# Centre Block Rehabilitation Program (CBRP) & Parliament Welcome Centre (PWC) Shell

100% Developed Design Approval

Board of Directors – October 1, 2024

## Integrated Glass Roof Addition | Ajout d'un toit en verre intégré

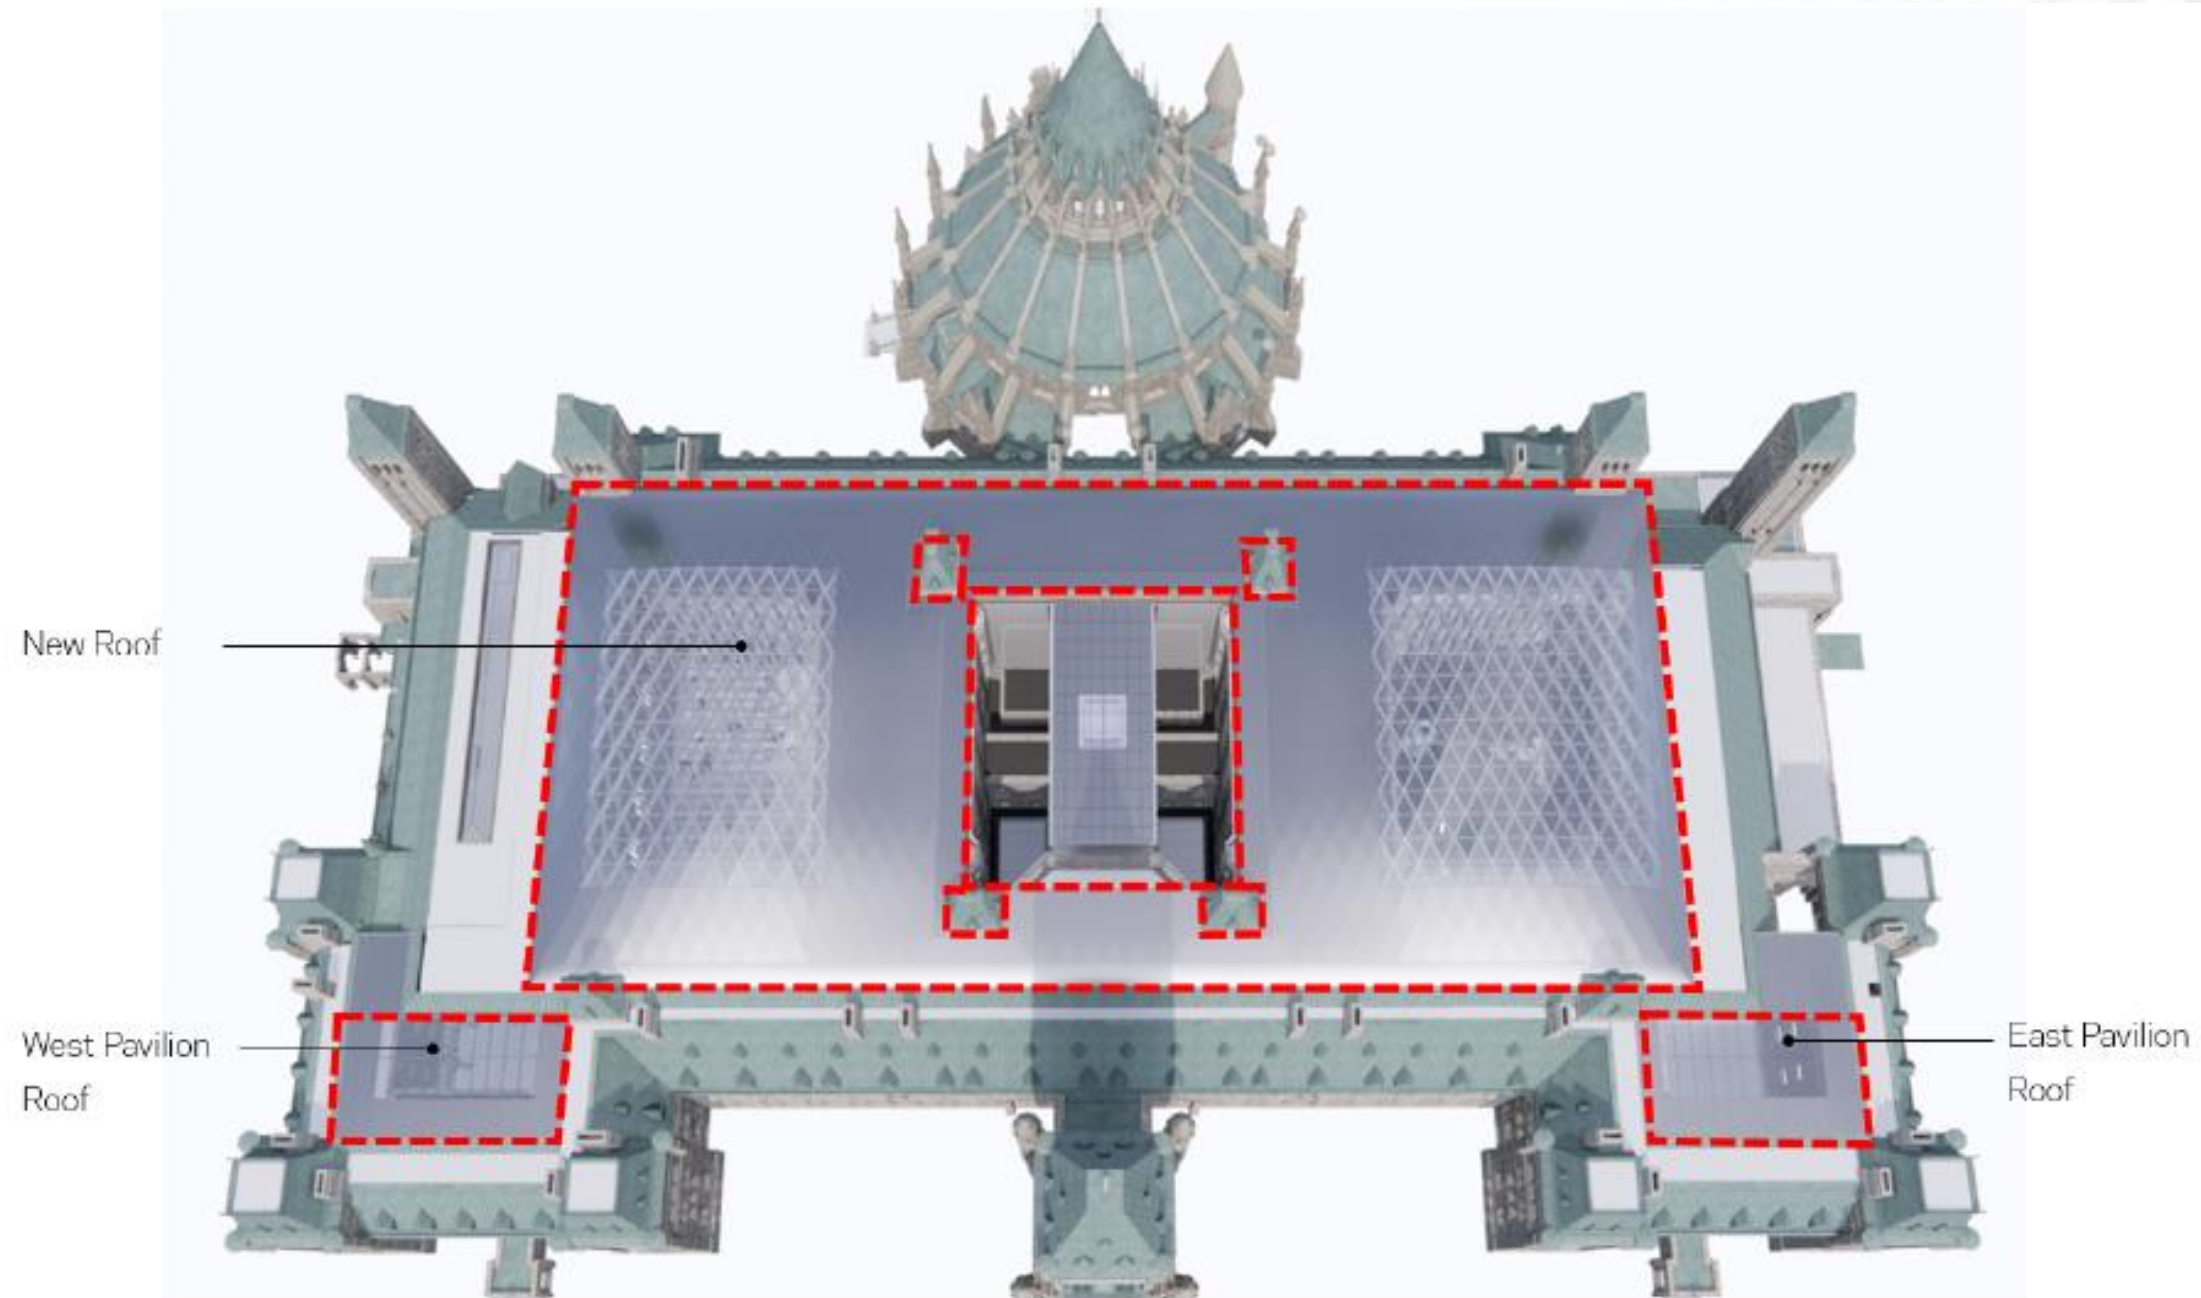
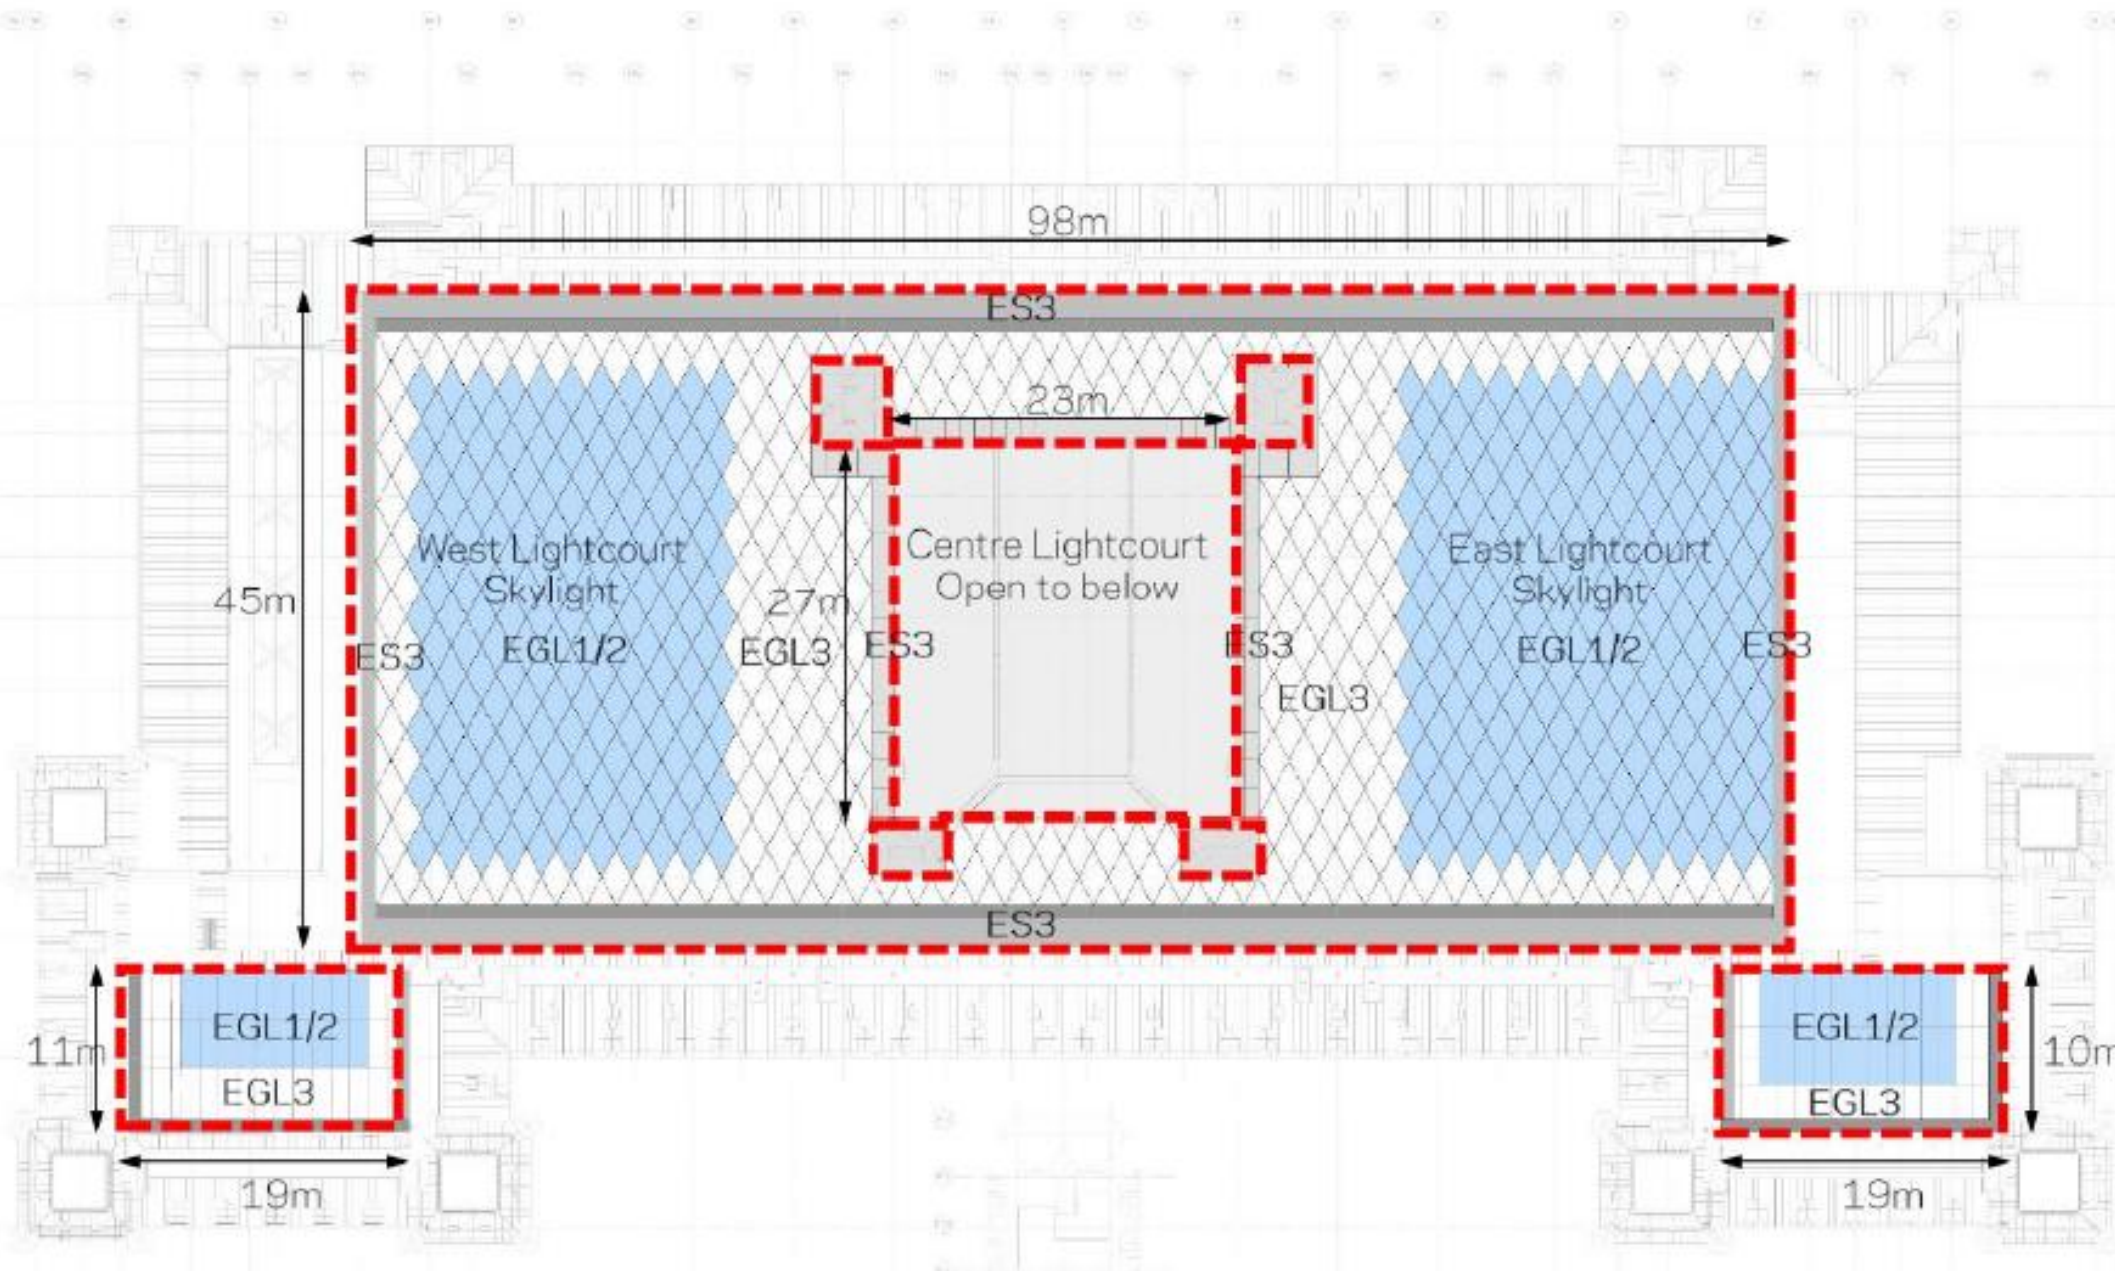
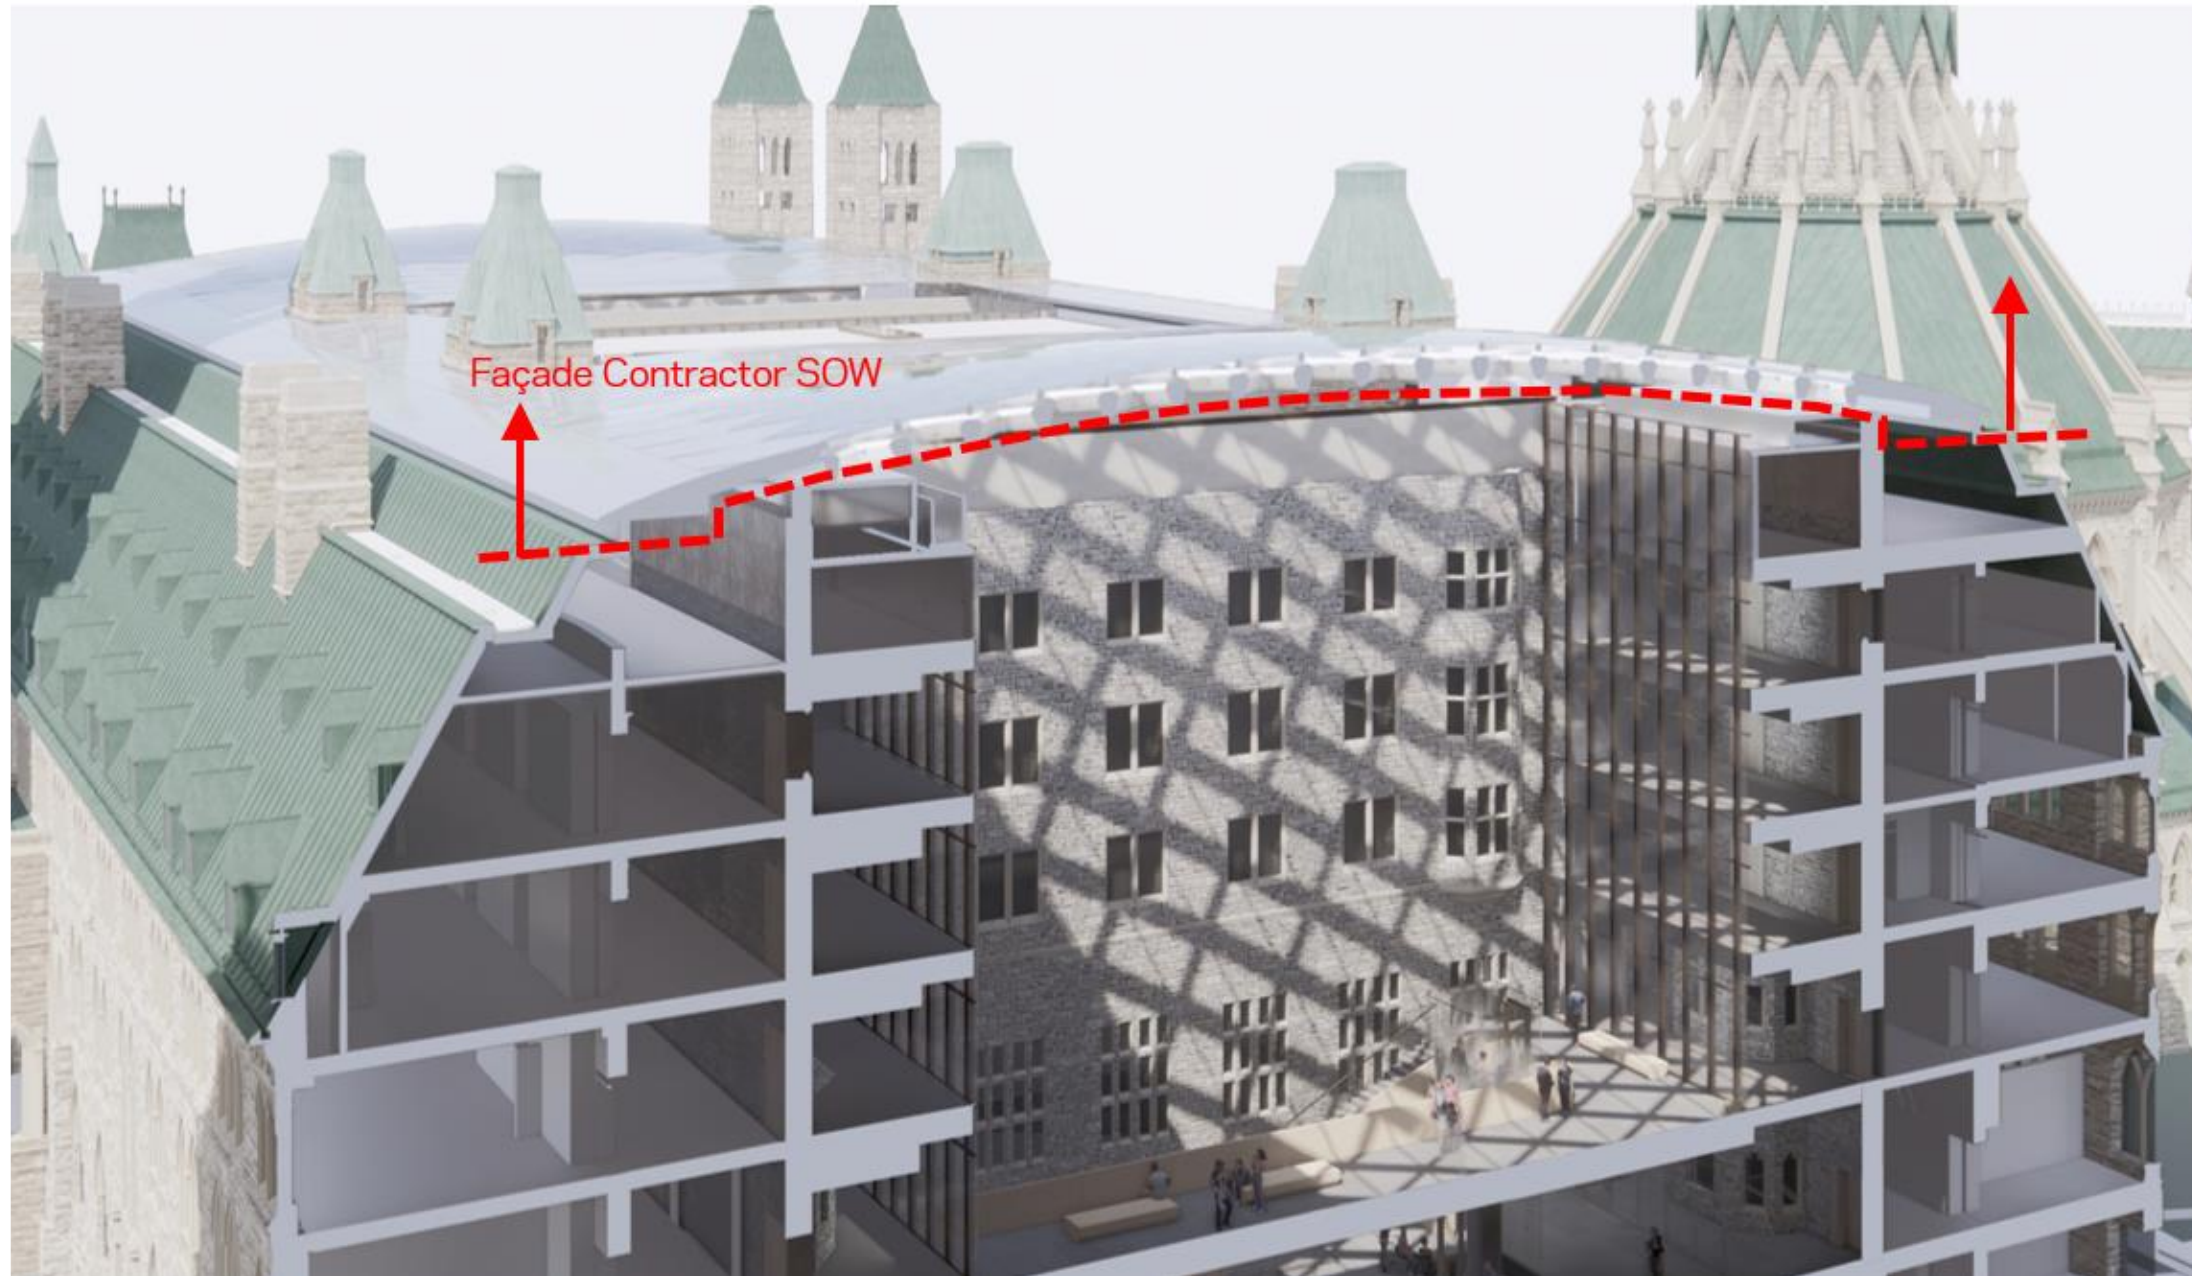
- Current submission limited to exterior only.
- It remains difficult to assess how the integrated glass roof addition will influence the design of the east and west light courts.

- Il reste difficile d'évaluer comment l'ajout d'une verrière intégrée influencera la conception des cours intérieures est et ouest.
- Il est difficile d'évaluer la conception de l'entrée de la Tour de la Paix, y compris l'accessibilité universelle, sans voir comment elle s'intégrera à l'aménagement paysager final.

- The Proponent must continue to work with NCC FLUDA staff to ensure alignment with the current approval and integration of all design elements.
- La soumission actuelle se limite à l'extérieur.
